令和4年度 第2回 大阪府河川構造物等審議会

【資料 2 安治川水門の景観設計について】

主要部のデザイン修正

主要部のデザイン修正（検討②：アクセントカラーの導入）

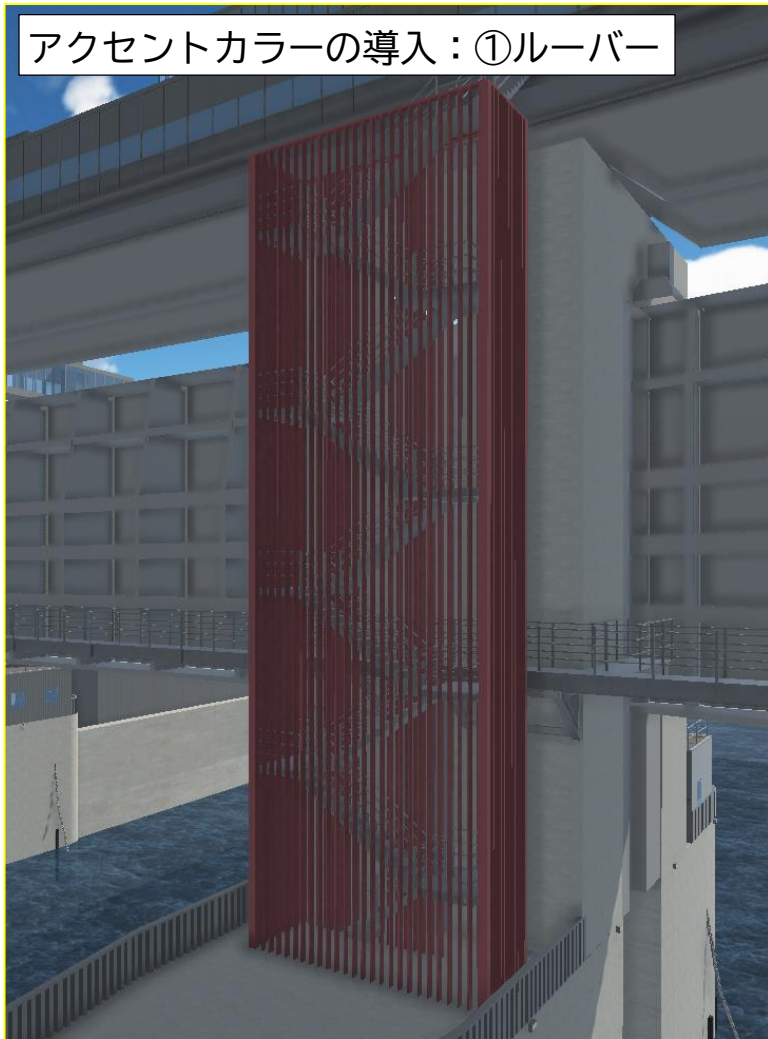
構成要素	景観設計のポイント	アドバイス等意見	再検討の概要
上屋 (巻上機室)	外装材にカーテンウォールを導入	<ul style="list-style-type: none"> 景観より機能が大事という意見もあるので、防災面（飛来物のリスク）も考慮して検討したほうが良い。 今後のコスト等の検討において、カーテンウォールの範囲を小さくする場合は、上流側から減らしていったらどうか。 	<p>【検討①：カーテンウォールの範囲】</p> <ul style="list-style-type: none"> 景観性、機能性、維持管理性からカーテンウォールの範囲を検討。
	アクセントカラー（赤色）の導入	<ul style="list-style-type: none"> 無理に赤色の継承にこだわる必要はないのではないか。ライトアップの色味での継承も考えられる。 	<p>【検討②：アクセントカラーの導入】</p> <ul style="list-style-type: none"> 水門本体におけるアクセントカラーの導入を検討。
上屋 (緩衝装置)	その他意見	<ul style="list-style-type: none"> 上屋の修景については、プレハブ感、取っつけた感をできるだけ減らす工夫を。 	<p>【検討③：上屋（緩衝装置）の修景】</p> <ul style="list-style-type: none"> 上屋（巻上機室）と外観を統一できるように鉄骨造を採用し、表面仕上げ方法について検討。
上屋 (巻上機室・緩衝装置)	その他意見	<p>【巻上機室】</p> <ul style="list-style-type: none"> 特徴的な窓形状は、もっとオーバーにわかりやすく配置しても良いのではないか。 <hr/> <p>【緩衝装置】</p> <ul style="list-style-type: none"> 巻上機室上屋のような特徴的な窓形状を取り入れる検討をしてみたらどうか。 	<ul style="list-style-type: none"> 水門全体のデザインとして、下流側はすっきりとした、窓形状を誇張しないデザインとすることとし、原案通りとする。

- ルーバーや手すり等に、アクセントカラー（赤色）を導入する可能性について検討したが、既製品がないため、コストの増加につながることに加え、周辺景観や水門デザインへのなじみが良くないことから、既製品で対応可能なグレー色（原案通り）が望ましいと判断。
- 水門本体におけるアクセントカラーの導入が困難であるため、航路照明等を活用した色味（赤色）の継承について引き続き検討する。

主要部のデザイン修正（検討③：上屋（緩衝装置）の修景）

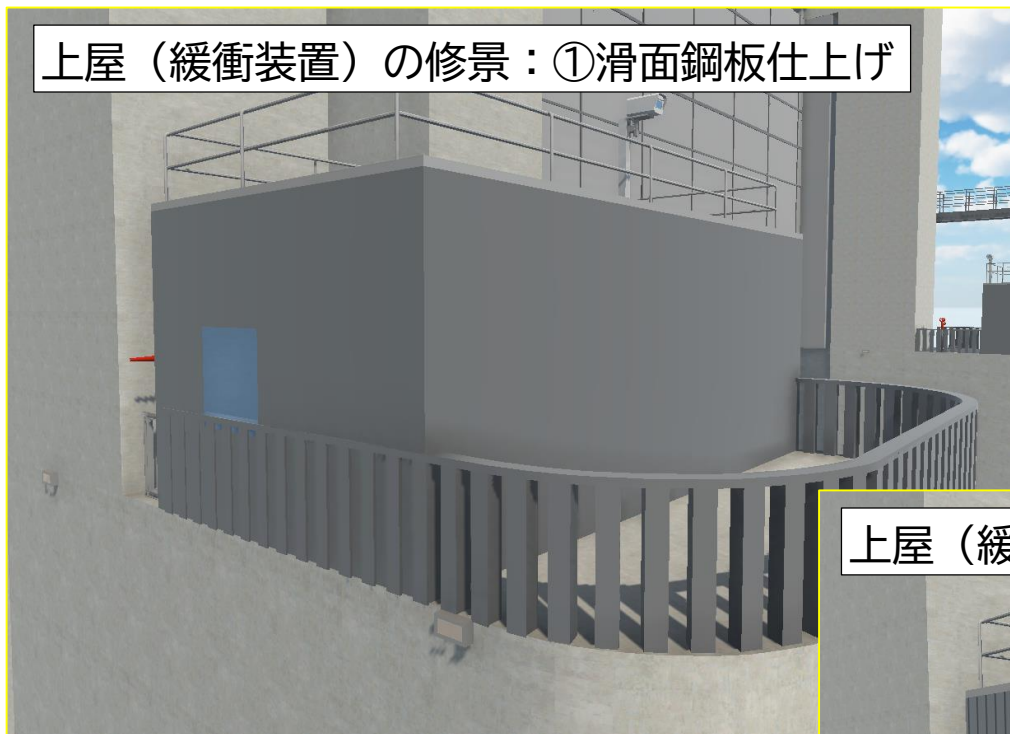
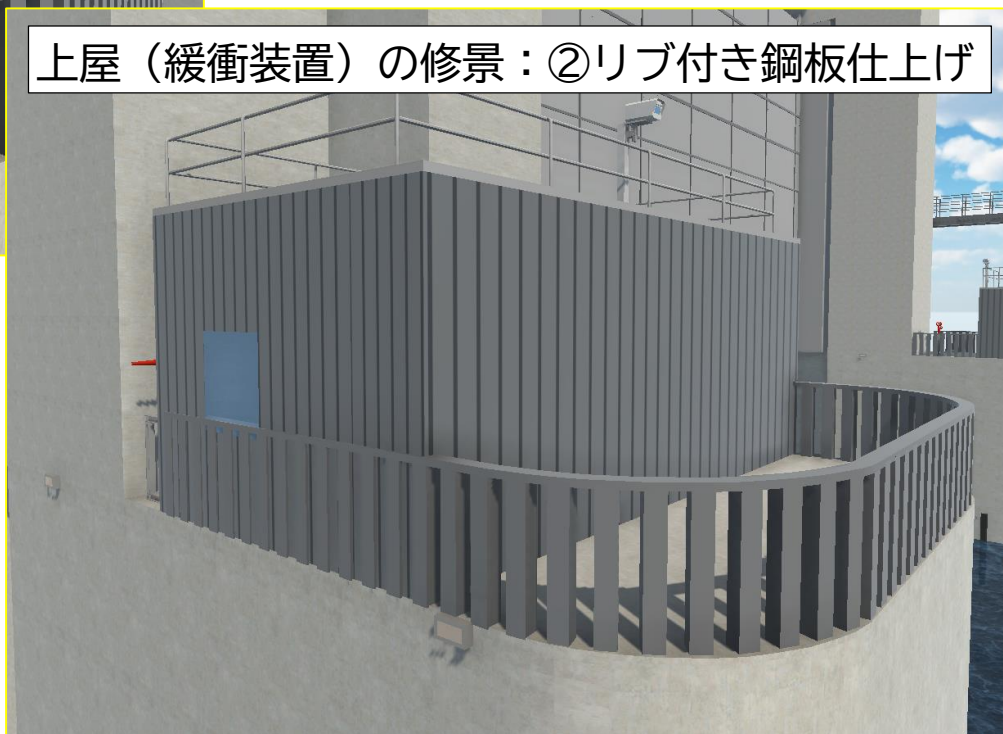
- 上屋（緩衝装置）については、水門本体・上屋（巻上機室）と外観を統一できるように鉄骨造を採用。
- 表面仕上げの方法として、直線基調へのなじみが良い、**リブ付きの鋼板仕上げを採用。**

細部デザイン（色合い）の検討

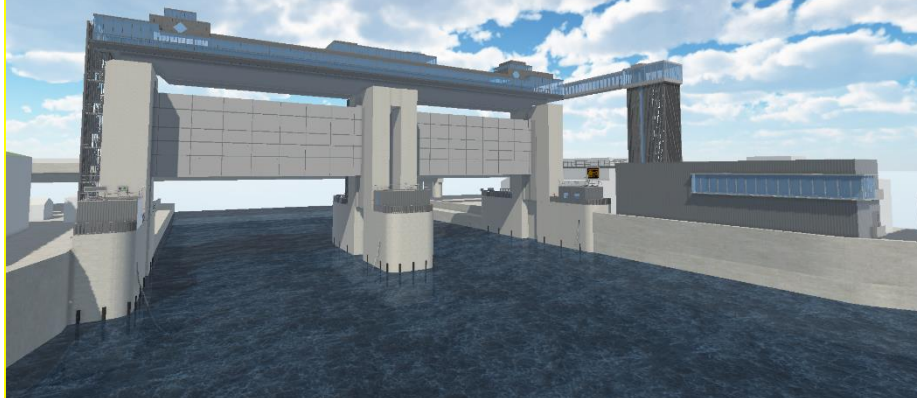
その他	<ul style="list-style-type: none"> 防舷材の太さは現水門と同様とするのか、細くするのか機能性も含めて検討したほうが良い。 	<ul style="list-style-type: none"> 機能性を最優先としつつ、すっきりした見栄えとなるよう現水門より細い防舷材を採用した。
色合い	<ul style="list-style-type: none"> 門柱と巻上機室上屋の明度差は、いくつかのパターンを検討されると良い。 	<ul style="list-style-type: none"> 複数案（ライトグレー・ダークグレー・ホワイト・えんじ色）を比較検討し、ライトグレーを採用した。【細部デザイン（色合い）の検討】

- 水門本体の金属部材（外装パネル、ルーバー）について、明度の異なる3案（①ライトグレー、②ダークグレー、③ホワイト）に加え、現水門に近い案（④えんじ色）を比較検討し、土木躯体のコンクリートや附属構造物（転落防止柵、配管等）の色味となじみが良いライトグレーを採用。

デザイン結果（主要部のデザイン修正・細部（附属物・色合い）） 【下流側視点】

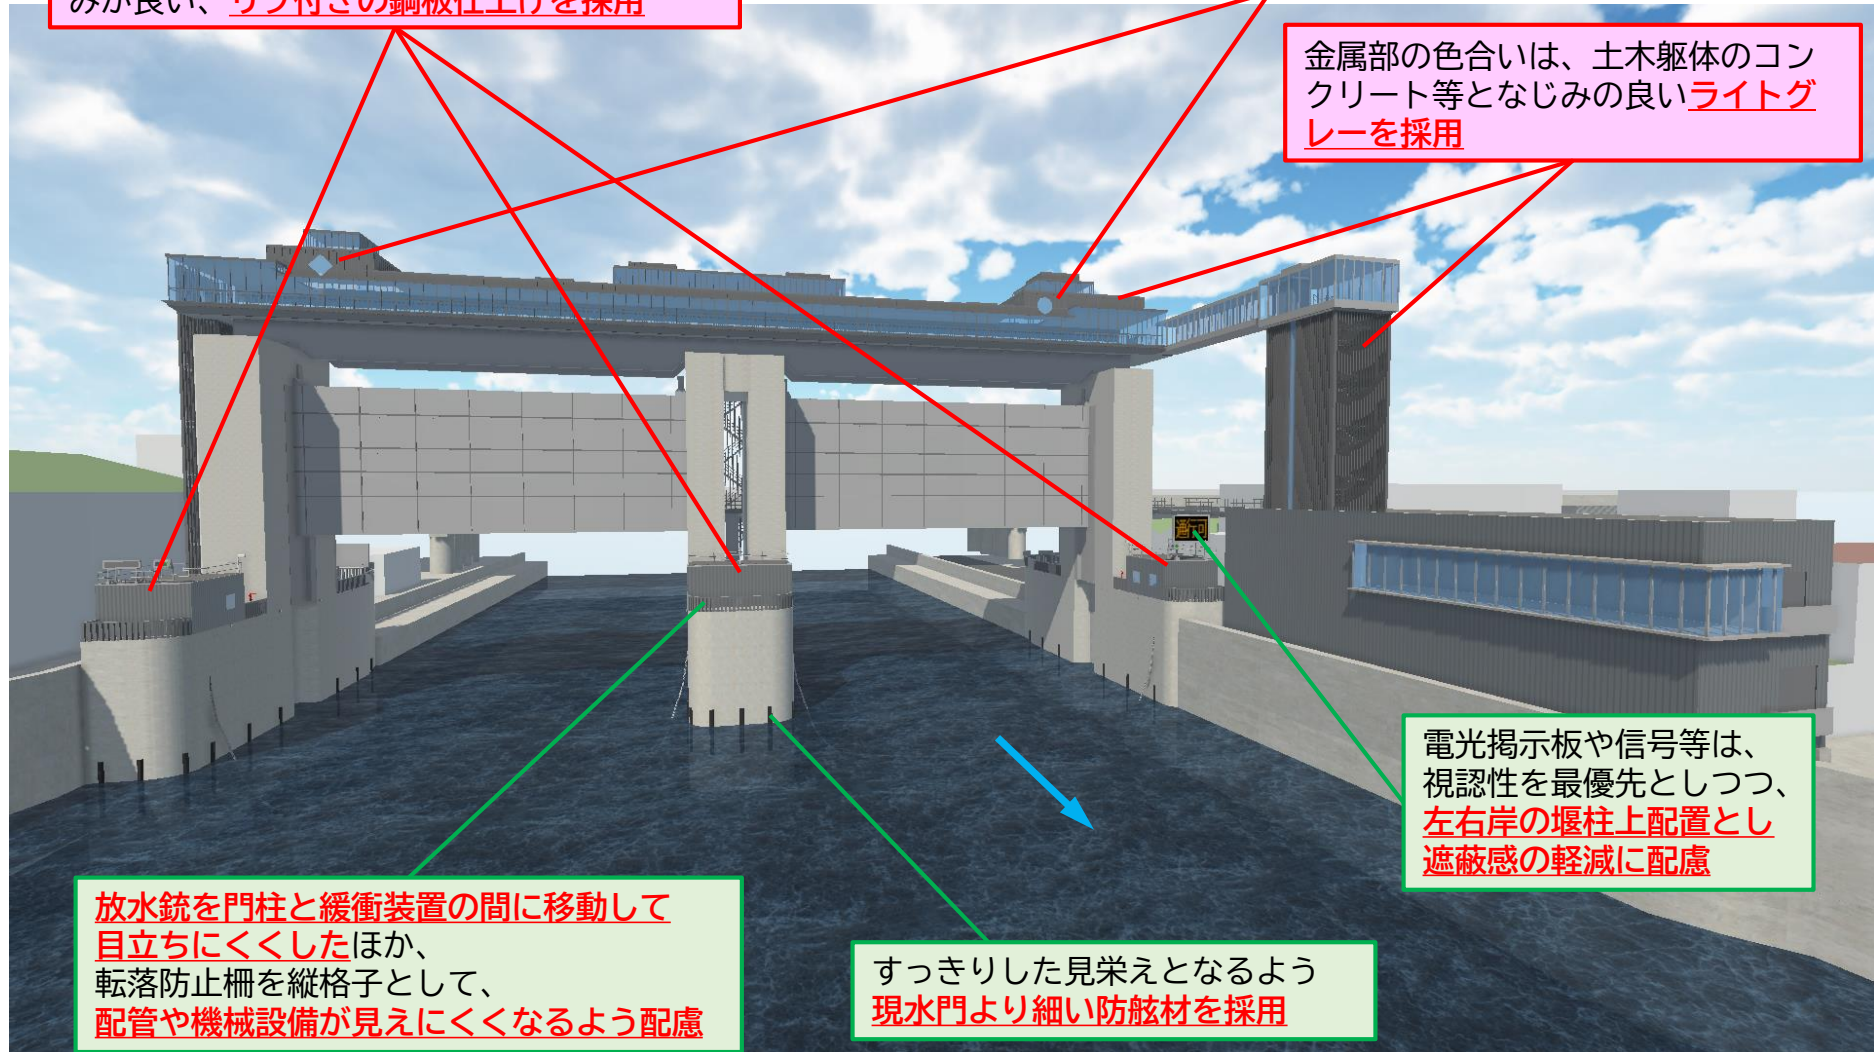
上屋（緩衝装置）の表面仕上げには、水門本体・上屋（巻上機室）等の直線基調へのなじみが良い、**リブ付きの鋼板仕上げを採用**

特徴的な窓形状は、すっきりとしたデザインとするため、**原案通りとする**

金属部の色合いは、土木躯体のコンクリート等となじみの良い**ライトグレーを採用**

放水銃を門柱と緩衝装置の間に移動して目立ちにくくしたほか、転落防止柵を縦格子として、配管や機械設備が見えにくくなるよう配慮

すっきりした見栄えとなるよう**現水門より細い防舷材を採用**

電光掲示板や信号等は、視認性を最優先としつつ、**左右岸の堰柱上配置とし遮蔽感の軽減に配慮**

デザイン結果（主要部のデザイン修正・細部（附属物・色合い）） 【上流側視点】

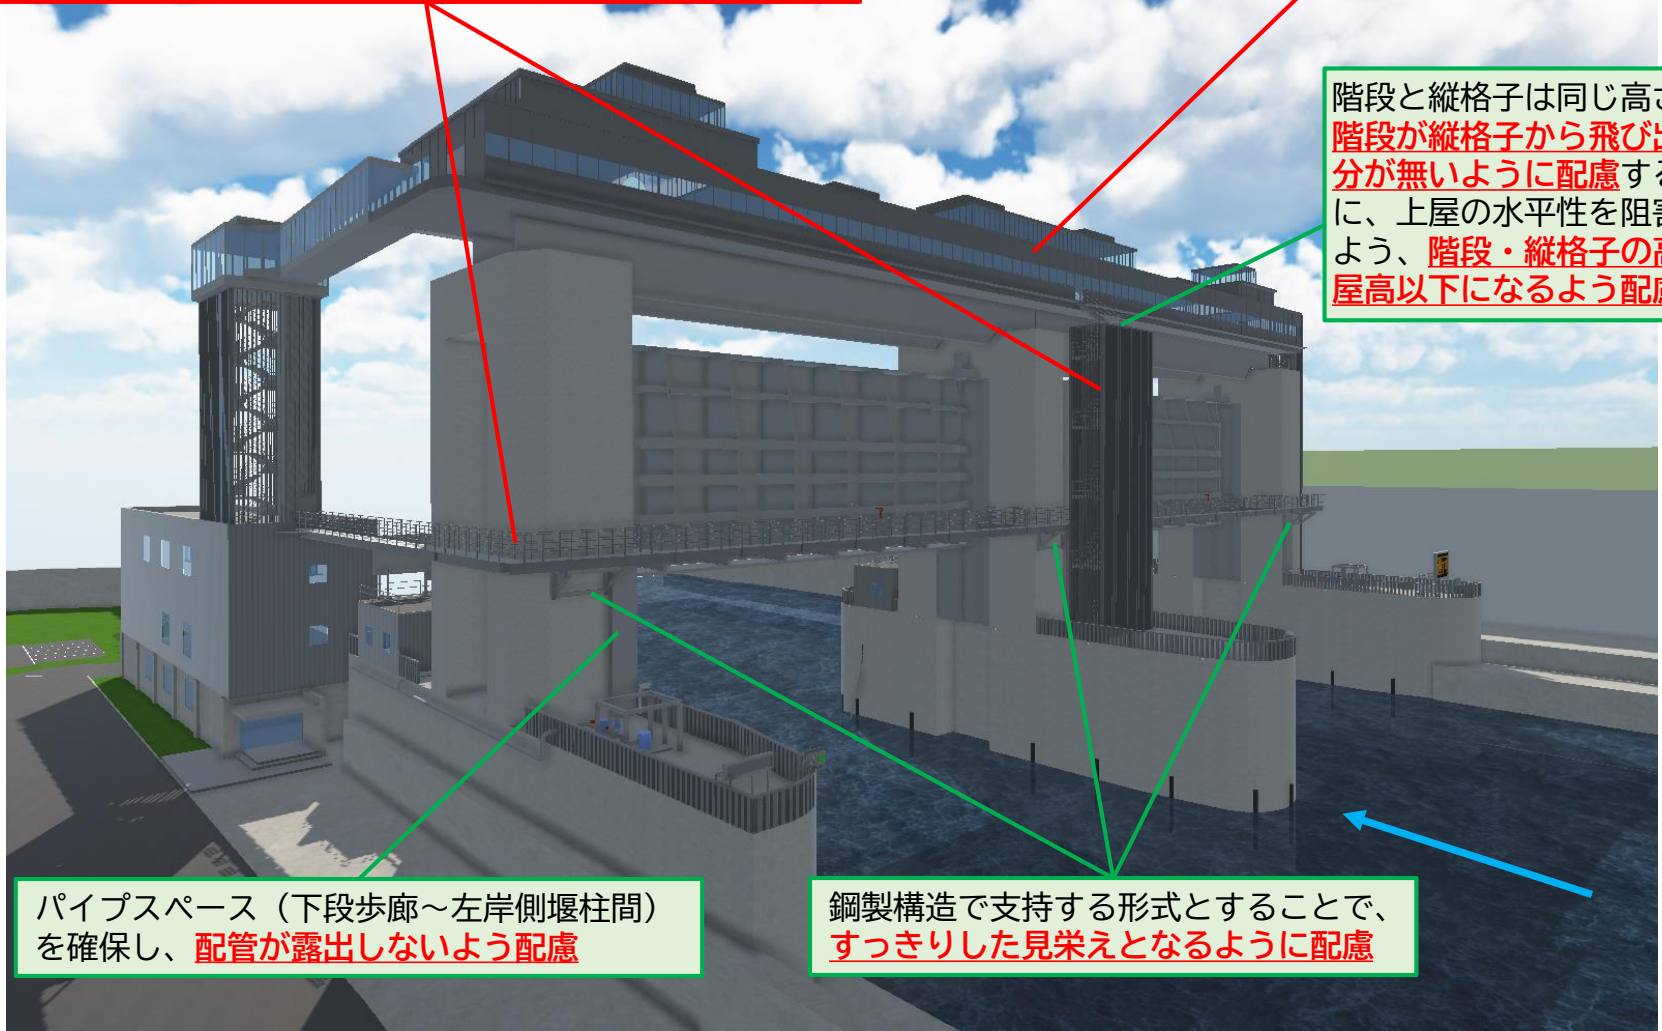
アクセントカラー（赤色）の導入について検討したが、
景観へのなじみ等から、**原案通りのグレー色とする**
※航路照明等を活用した色味（赤色）の継承について引き続き検討

景観性、機能性、維持管理性のバランスから、
上流側のみ金属パネルを導入

階段と縦格子は同じ高さとして、
階段が縦格子から飛び出した部分が無いように配慮するとともに、
上屋の水平性を阻害しないよう、**階段・縦格子の高さが上屋高以下になるよう配慮**

パイプスペース（下段歩廊～左岸側堰柱間）
を確保し、**配管が露出しないよう配慮**

鋼製構造で支持する形式とすることで、
すっきりした見栄えとなるよう配慮
